Modulo per la presentazione delle osservazioni per i piani/programmi/progetti sottoposti a procedimenti di valutazione ambientale di competenza statale

ID: Codice procedura (ID_VIP/ID_MATTM): 12691

“Progetto di un impianto eolico denominato “Pitigliano” ubicato nei comuni di Pitigliano (GR) e Sorano (GR) costituito da 20 (venti) aerogeneratori di potenza nominale 7,0 MW per un totale di 140,0 MW con relative opere connesse ed infrastrutture indispensabili”

Altro: **AREA IMPIANTO EOLICO NON IDONEA EX art. 20 comma 8 lettera c quater del Decreto Legislativo n. 199 del 2021 e s.m.i e Decreto Ministeriale dello Sviluppo Economico del 10.09.2010**

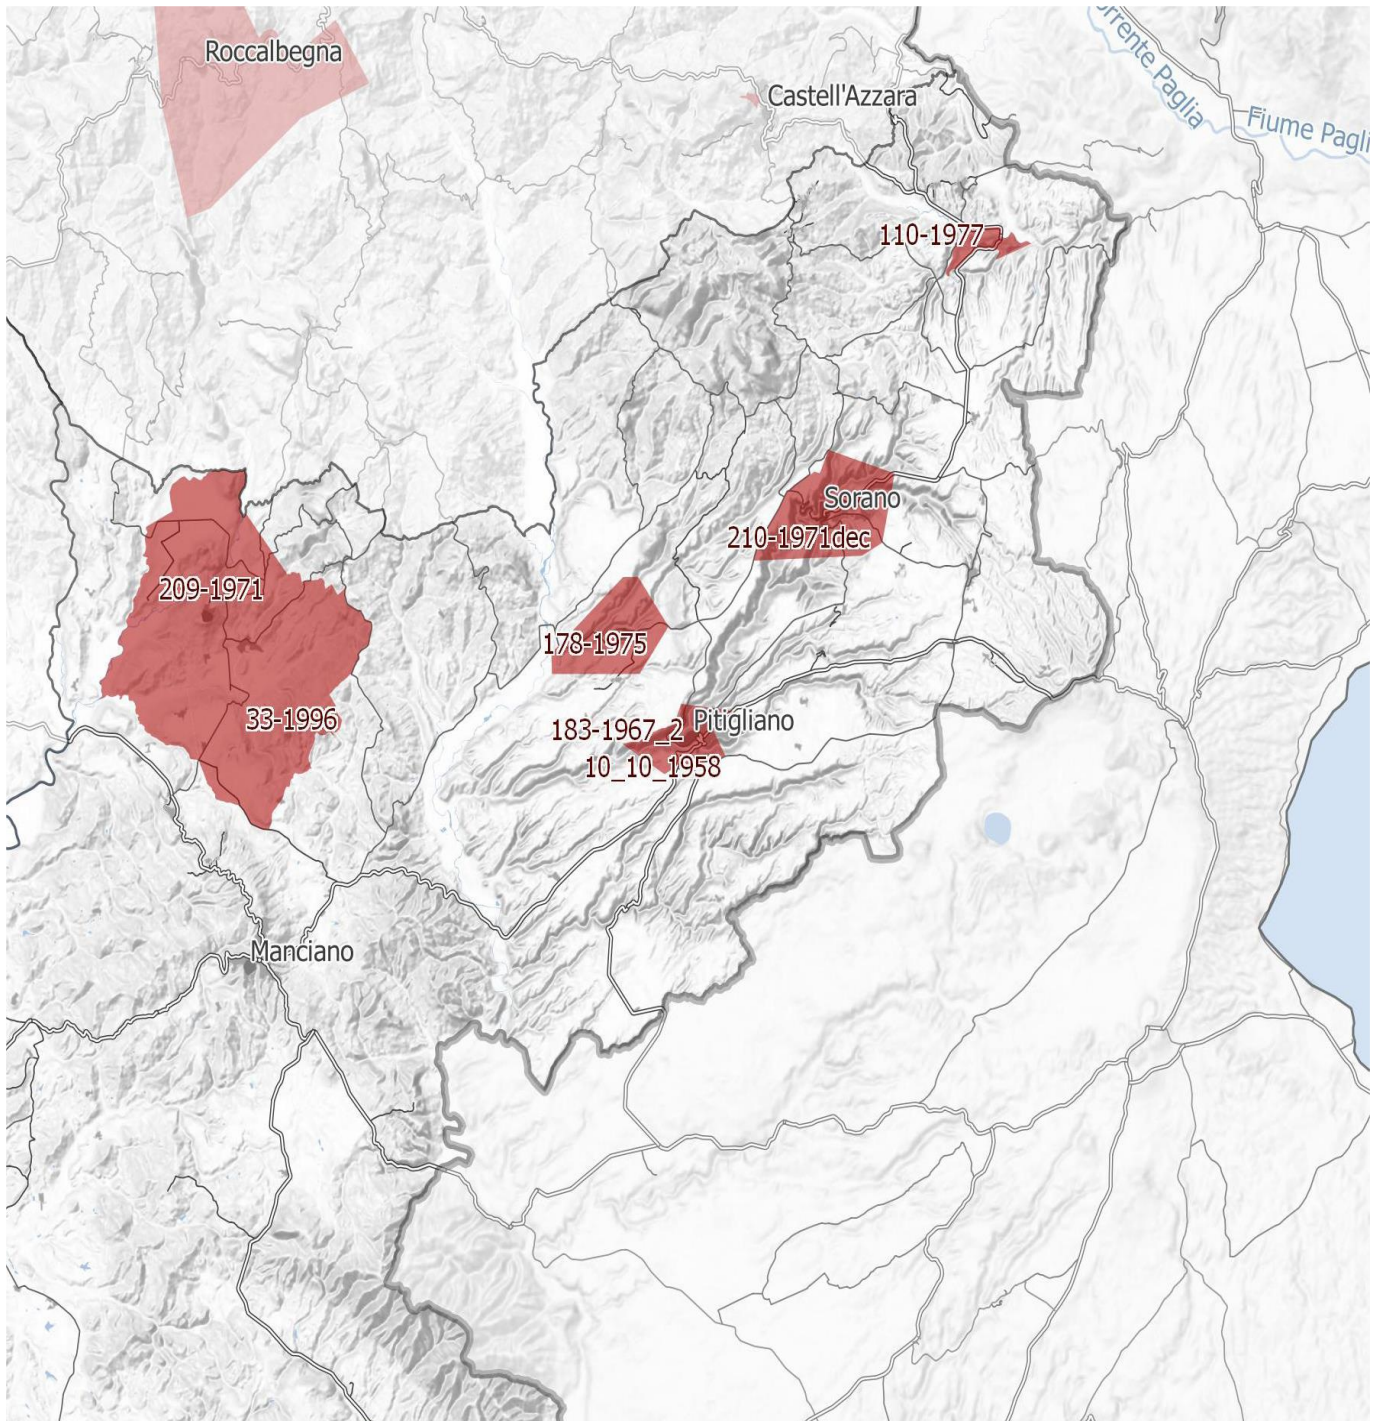
IMMAGINE n. 4 Si evidenzia che i tre aerogeneratori WTG 07, WTG 08 e WTG 09 impattano con il vincolo paesaggistico di notevole interesse pubblico del Centro Storico di Sorano. Il WTG 07 si troverebbe a 2828 m, WTG 08 2504 e WTG 09 2990. Il cavidotto dell'impianto invece impatta in buona parte del Vincolo paesaggistico ex art. 136 del CBC del Centro Storico di Pitigliano.

Immagine 1. Vincoli ex art. 136 del CBC dal PIT della Regione Toscana e zona approssimativa dove è progettato l'impianto industriale.

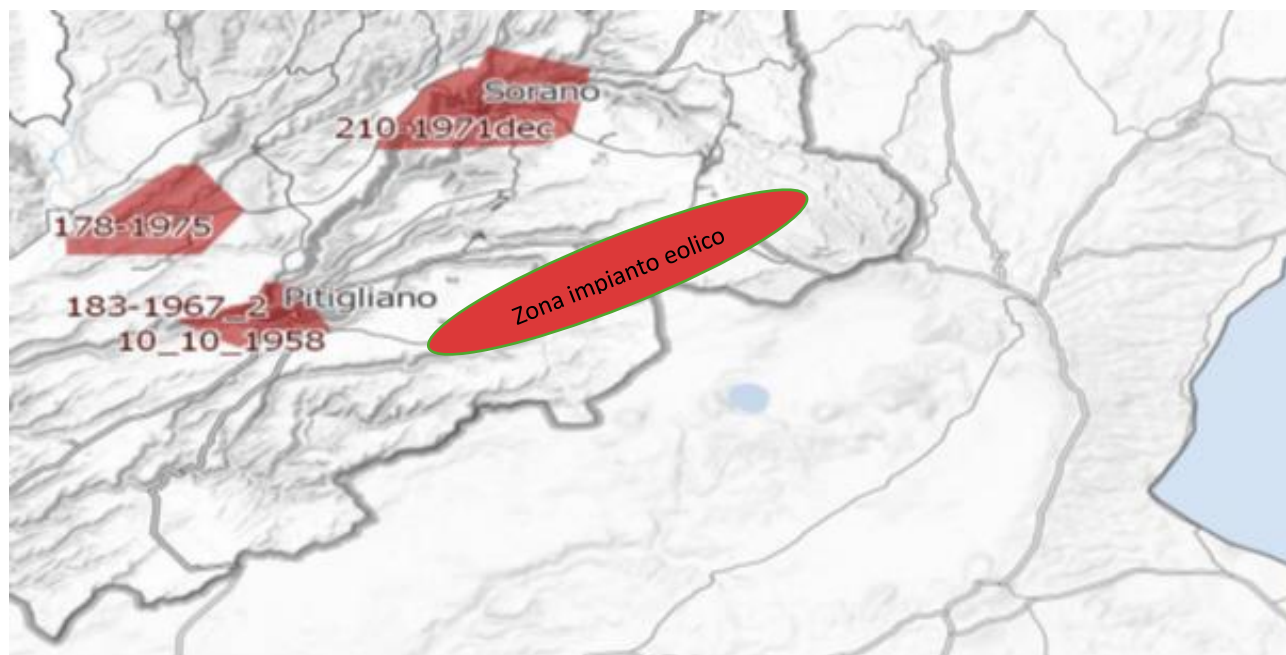
Al contrario di quanto sostiene la proponente, si evidenzia che l'impianto eolico industriale citato non solo ricadrebbe con tutti e 20 gli aerogeneratori all'interno delle fasce di rispetto di 3 km di due vincoli paesaggistici di notevole interesse pubblico esistenti nella Regione Lazio e con una parte di essi nel vincolo paesaggistico del Centro abitato di Sorano (GR) quindi in aree non idonee all'installazione di impianti di energia rinnovabile. Addirittura, alcuni aerogeneratori sarebbero ubicati a poche centinaia di metri dai perimetri dei due vincoli paesaggistici laziali ex art 136 del CBC. Ma la non idoneità dell'area non sarebbe certificata soltanto da questi vincoli paesaggistici ma anche dalle fasce di rispetto dei Beni della Parte seconda del CBC numerosi nel territorio interessato dal progetto dell'impianto eolico. Infatti la Proponente a pag 11 del SIA scrive: *"L'area interessata si trova all'esterno delle aree SIN individuate in Toscana e dista circa: 2,8 km dal centro abitato di Pitigliano, 2,7 km dal centro abitato di Onano, 2,8 km dal centro abitato di Latera"*. Quindi l'impianto come certifica la proponente potrebbe ricadere all'interno delle fasce di rispetto dei Centri Storici dei paesi citati e comunque li lambirebbe. Incompatibile sarebbe l'ubicazione di una parte del cavidotto che ricadrebbe nelle fasce di rispetto

del vincolo paesaggistico di notevole interesse pubblico del Centro Storico di Pitigliano. Considerando che le Regioni grazie al Decreto interministeriale nell'emanazione della legge sulle aree idonee e non idonee hanno la facoltà di estendere le fasce di rispetto dei Beni del CBC fino a 7 km per alcuni di essi non è da escludere che gli aerogeneratori del progetto eolico, essendo ancora in itinere, tra qualche mese si troverà ancora con ulteriori incompatibilità oltre alle numerose già esistenti. Questa possibilità di estensione delle fasce di rispetto fino a 7 km per i Beni del CBC da parte delle Regioni diventa particolarmente probabile per il Centro Storico di Pitigliano famoso nel mondo come dimostra anche il prestigioso riconoscimento insieme a Sovana e Sorano nell'elenco dei siti del World Monuments Found (WMF) prestigiosa istituzione con sede a New York che svolge un ruolo complementare a quello dell'Unesco. La stessa considerazione per il Centro storico di Pitigliano ovviamente vale sia per Sorano che per Sovana.

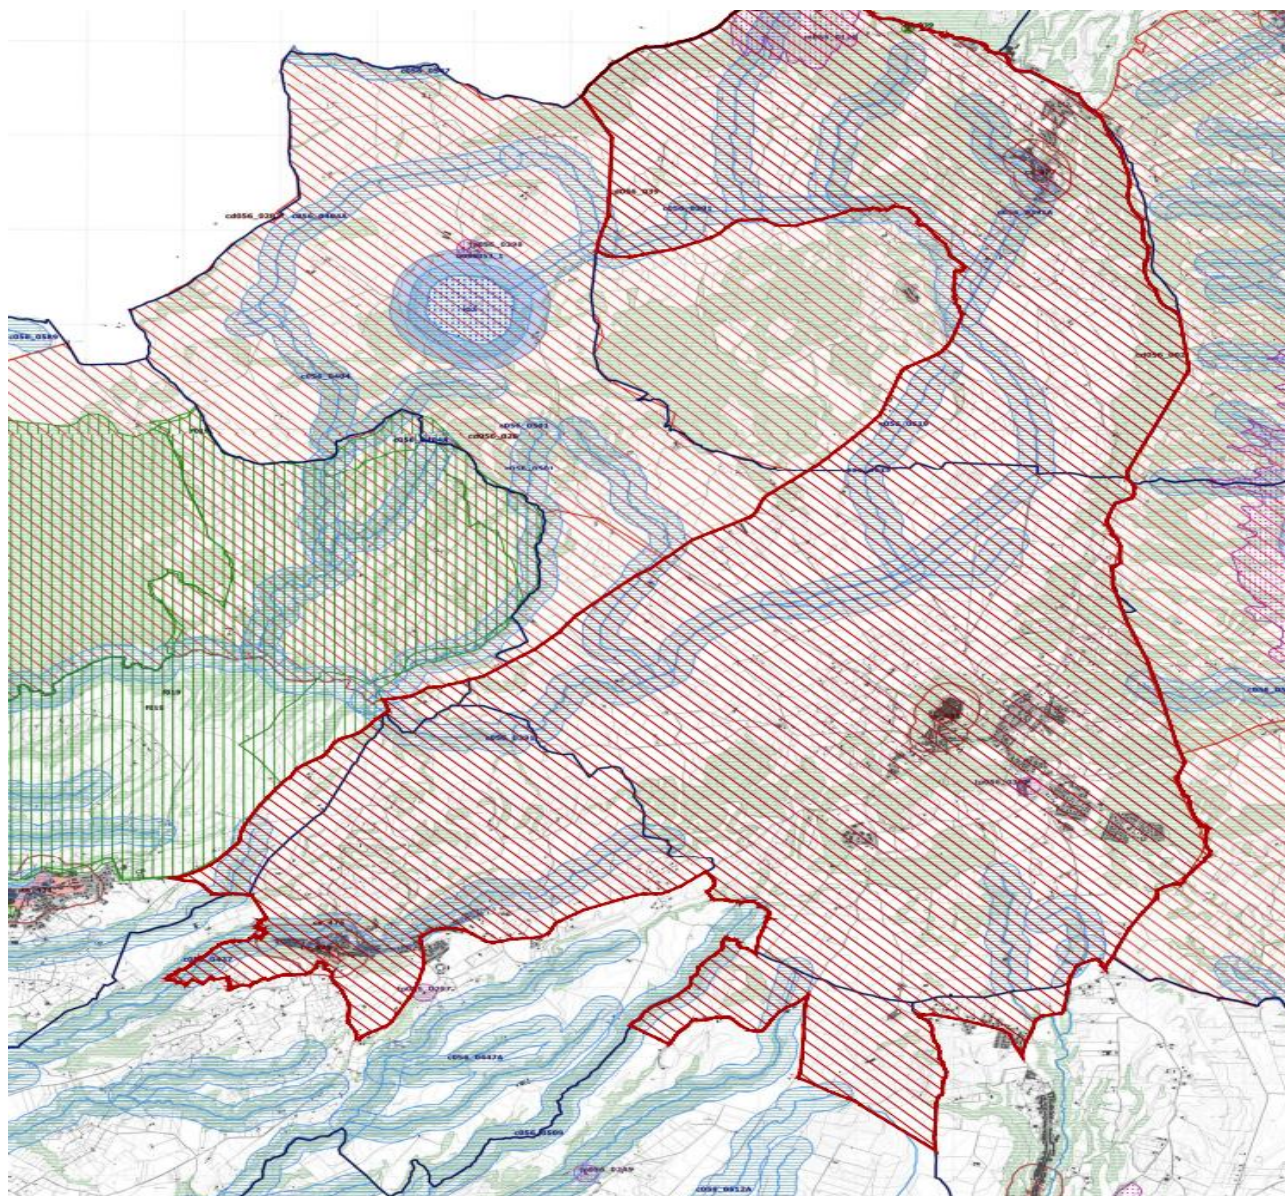
Come è illustrato nell'immagine si ribadisce che l'impianto industriale "Pitigliano" ricade completamente all'interno delle fasce di rispetto dei due vincoli di notevole

interesse pubblico e lambisce quelle di un terzo vincolo e quindi come affermato dal Consiglio di Stato nelle sentenze citate, l'impianto è insediato in area non idonea ai sensi dell'art. 20 comma 8 lettera c quater del D.Lgs. n. 199/2021 e ss.mm.ii al contrario di quanto sostiene la proponente.

Immagine 3. Cumulo di una parte di impianti eolici, fotovoltaici e geotermici industriali in progettazione ed esistenti intorno all'eolico industriale "Pitigliano".

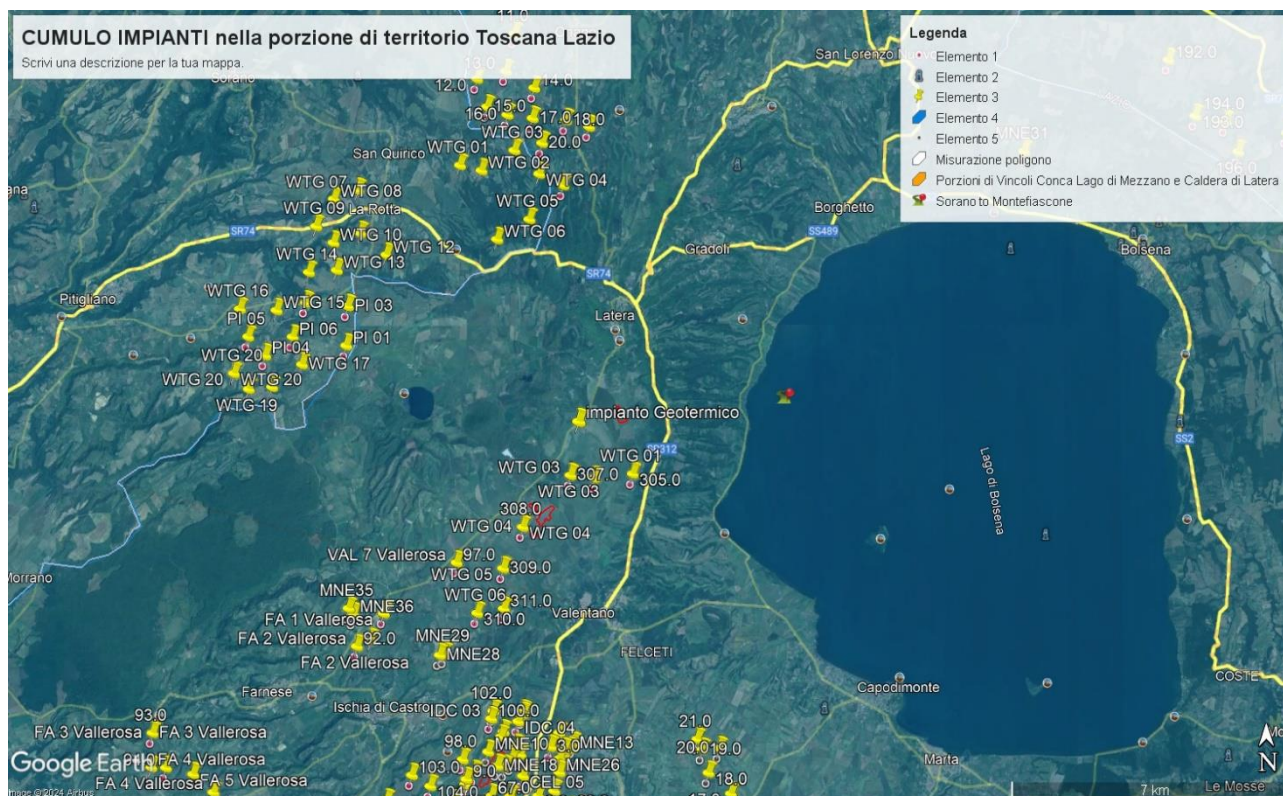
Tornando alle Linee guida nazionali, l’allegato IV dedica il paragrafo 3 agli impatti visivi e quelli sui Beni Culturali, Paesaggistici, Naturalistici e Culturali, ecc. Viene detto che la valutazione dell’impatto visivo dovrà essere effettuata tenendo conto “degli elementi caratterizzanti e qualificanti il paesaggio, effettuata alle diverse scale di studio (vasta, intermedia e di dettaglio...”. Le analisi debbono non solo definire l’area di visibilità dell’impianto eolico industriale, ma anche il modo in cui l’impianto viene percepito all’interno del bacino visivo. Le analisi visive debbono inoltre tener in opportuna considerazione gli effetti cumulativi derivanti dalla compresenza di più impianti”. Nella Relazione Paesaggistica e nello Studio di Impatto Ambientale prodotte dalla proponente come già evidenziato è stato ignorato il vincolo paesaggistico di notevole interesse pubblico ex articolo 136 del Codice dei Beni

Culturali “*Ambito paesaggistico, geologico e geomorfologico dell’orlo della caldera di Latera ...*” Non vengono nemmeno citati gli impianti eolici in progetto al MASE, il “Rempillo” (6 aerogeneratori) e un altro in verifica amministrativa di 14 aerogeneratori e 72, 6 MW. Ad oggi nei territori di Pitigliano, Sorano e in quello limitrofo potenzialmente potrebbero essere insediati 40 aerogeneratori alti 200 metri e larghi 170. Ma la proponente non cita neanche altri impianti che creerebbero il cumulo e quindi maggiore impatto. Infatti, sul territorio della “Città del Tufo” (Sorano e Pitigliano) impatterebbero anche l’impianto eolico “Montarzo” di Onano con 13 aerogeneratori con le dimensioni ricordate, l’altro eolico industriale nel territorio di Valentano con sette aerogeneratori (stesse dimensioni), gli impianti di Farnese con un minieolico di 3 Torri alte 60 metri già installate in località Poggio del Crognolo e l’impianto eolico industriale “Vallerosa” (7 aerogeneratori alti 200 metri e larghi 158 metri) in procedura VIA presso la Regione Lazio. Inoltre, altri impianti del minieolico già presenti a Valentano, Cellere e Piansano e due progetti eolici industriali con le stesse dimensioni (200 m x 170 m) nel Comune di Ischia di Castro. La valutazione del cumulo non prende neanche in considerazione gli impianti industriali di fotovoltaico e agrivoltaico in progetto a Farnese, Valentano, Ischia di Castro, Cellere. L’impianto geotermico in procedura Via al MASE, progettato nella Caldera di Latera. Quindi è stata effettuata una valutazione del potenziale impatto cumulativo non veritiera a dispetto di quanto affermato dalla proponente che sostiene di aver preso in considerazione uno spazio di 10 km intorno al suo impianto per gli impatti che si creerebbero.
